เรื่อง ลงนามในสัญญาจ้าง (ฉบับแก้ไขเพิ่มเติม ครั้งที่ ๑)

สัญญาจ้างก่อสร้าง
(ฉบับแก้ไขเพิ่มเติม ครั้งที่ ๑)

ชื่อโครงการ ปรับปรุงถนนลาดยางแบบแอสฟัลต์คอนกรีต สายบ้านห้วยม่วง หมู่ที่ 5 ตำบลหนองแขง อำเภอบ้านแหนด จังหวัดขอนแก่น - ตำบลเขาวัว อำเภอโกสุมพิสัย จังหวัดมหาสารคาม

เรื่อง แก้ไขสัญญาจ้าง

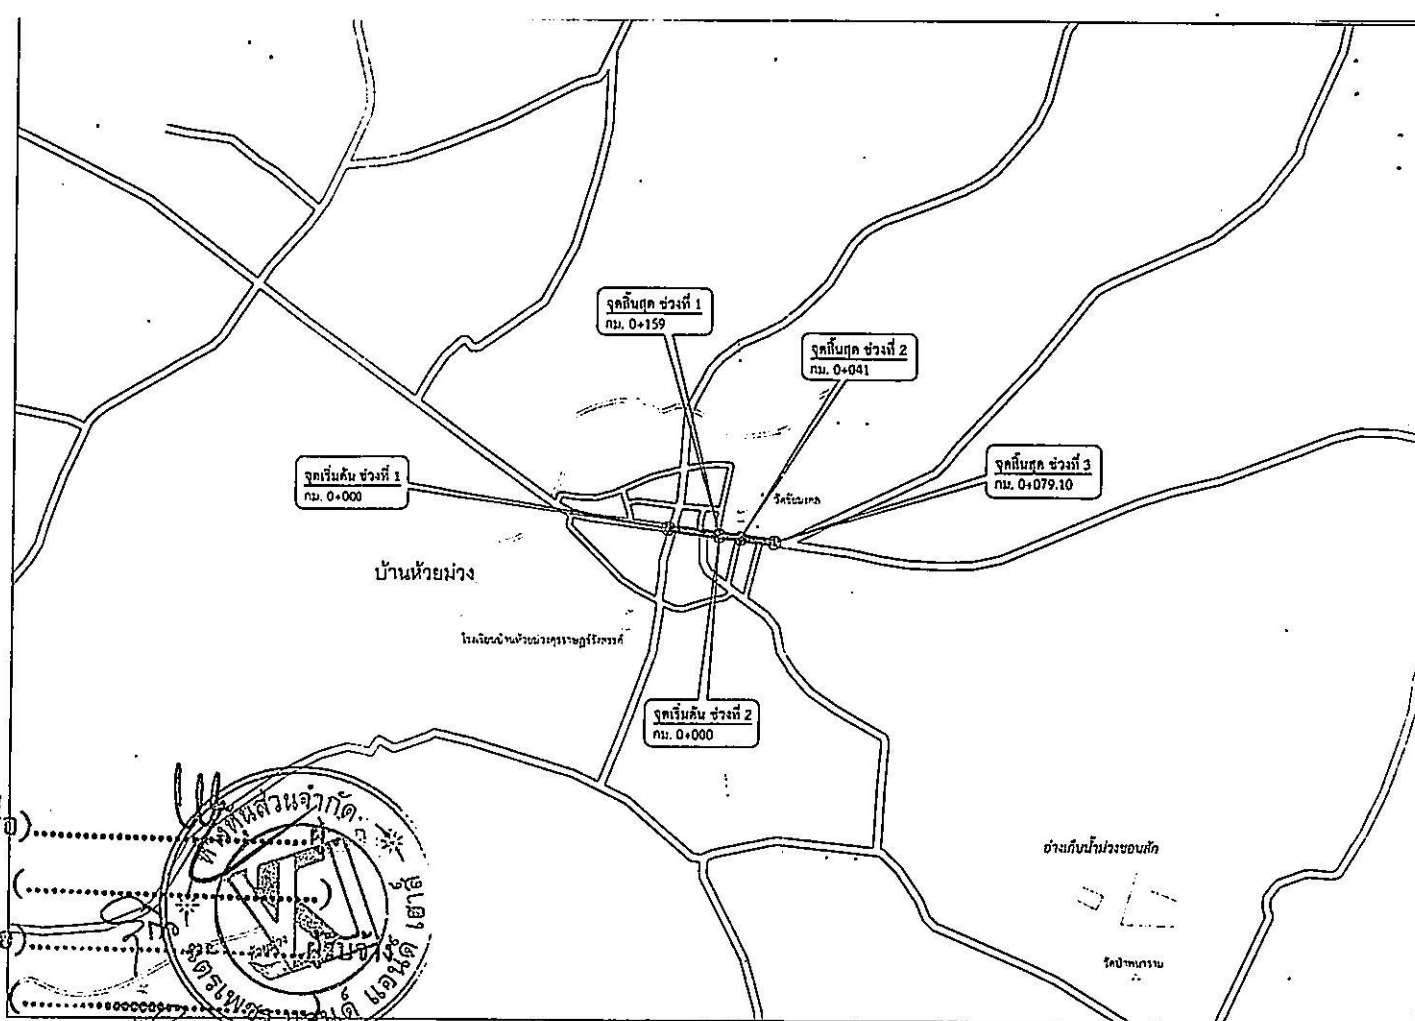
๑. เหตุแห่งการแก้ไขสัญญา เนื่องจากพื้นที่การก่อสร้างของโครงการไม่สอดคล้องกับปริมาณงานตามสัญญา กล่าวคือ ผิวจราจรคอนกรีตเสริมเหล็กเดิม ช่วงจุดดำเนินการโครงการ กม.ที่ ๐+๑๕๔ จุดพิกัดที่ ละติจูด ๑๖.๑๘๖๘๖๐ ลองจิจูด ๑๐๒.๘๒๕๗๗๐ ถึง กม.ที่ ๐+๒๐๐ จุดพิกัดที่ ละติจูด ๑๖.๑๘๖๘๖๒ ลองจิจูด ๑๐๒.๘๒๖๑๔๖ ความยาว ๔๑ เมตร มีความกว้างเพียง ๔.๕ เมตร ซึ่งไม่ตรงกับแบบรูปรายการตามสัญญา และการดำเนินงานโครงการดังกล่าว เป็นงานเสริมผิวแอสฟัลต์ (Asphalt Overlay) คือการปูชั้นผิวแอสฟัลต์ใหม่ทับบนผิวถนนเดิม จึงไม่สามารถขยายความ กว้างของถนนให้ตรงกับปริมาณในแบบรูปรายการตามสัญญาได้ จึงต้องทำการแก้ไขแบบรูปรายการให้ตรงกับพื้นที่จริง เพื่อให้เกิดประโยชน์และเกิดความคุ้มค่าต่อประชาชนที่ใช้เส้นทางในการลำเลียงผลิตผลทางการเกษตรและใช้ในการ สัญจรไป-มา องค์การบริหารส่วนจังหวัดขอนแก่น ได้พิจารณาให้ห้างฯ หยุดงานตั้งแต่วันที่ ๘ ตุลาคม ๒๕๖๘ เป็นต้นไป จนกว่าจะแก้ไขแบบรูปรายการงานก่อสร้างแล้วเสร็จ และแจ้งส่งมอบพื้นที่ได้ ตามหนังสือ สำนักช่าง ที่ ขก ๕๑๐๐๕/๑๓๔๘๔ ลงวันที่ ๑๐ ตุลาคม ๒๕๖๘

๒. นายกองค์การบริหารส่วนจังหวัดขอนแก่น ได้อนุมัติให้แก้ไขเปลี่ยนแปลงแบบรูปรายการงาน ก่อสร้างตามสัญญา ดังนี้ จากเดิม ปรับปรุงถนนลาดยางแบบแอสฟัลต์คอนกรีต ขนาดผิวจราจรกว้าง ๕ เมตร ยาว ๒๗๕ เมตร/หนา ๐.๐๔ เมตร หรือมีพื้นที่ลาดยางไม่น้อยกว่า ๑,๓๗๕ ตร.ม. และตีเส้นจราจร รายละเอียด ตามประมาณการงานก่อสร้าง และตามแบบแปลนที่องค์การบริหารส่วนจังหวัดขอนแก่นกำหนด/แก้ไขเป็น ปรับปรุง ถนนลาดยางแบบแอสฟัลต์คอนกรีต ช่วงที่ ๑ ขนาดผิวจราจรกว้าง ๕ เมตร/ยาว ๑๕๔ เมตร หนา ๐.๐๔ เมตร/ช่วงที่ ๒ ขนาดผิวจราจรกว้าง ๔.๕ เมตร ยาว ๔๑ เมตร หนา ๐.๐๔ เมตร ช่วงที่ ๓ ขนาดผิวจราจรกว้าง ๕ เมตร ยาว ๗๙.๑๐ เมตร หนา ๐.๐๔ เมตร หรือมีพื้นที่ลาดยางไม่น้อยกว่า ๑,๓๗๕ ตร.ม. และตีเส้นจราจร รายละเอียด ตามประมาณการงานก่อสร้างและตามแบบแปลนที่องค์การบริหารส่วนจังหวัดขอนแก่นกำหนด/ตามหนังสือ สำนักช่าง ที่ ขก ๕๑๐๐๕.๕/๑๓๔๘๔ ลงวันที่ ๒๒ ตุลาคม ๒๕๖๘ และการแก้ไขสัญญาครั้งนี้ขึ้นอยู่กับเขตแห่งวัตถุประสงค์เดิม และไม่กระทบต่อวงเงินตามสัญญา

(ลงชื่อ)..... พบน
เห็นตรง จากฐานข้อมูล สหกรณ์การเกษตร อากาศ
(นางสาววันจิตร สุทธิธรรม)
๑ 159 เมตร หน้า 0.04 เมตร ปีที่ ๒ ขนาดผิวจราจรกว้าง 4.5 เมตร
ความจุไม่น้อยกว่า 1,375 ตร.ม.
(ลงชื่อ)..... พบน
(นางสาววันจิตร สุทธิธรรม)
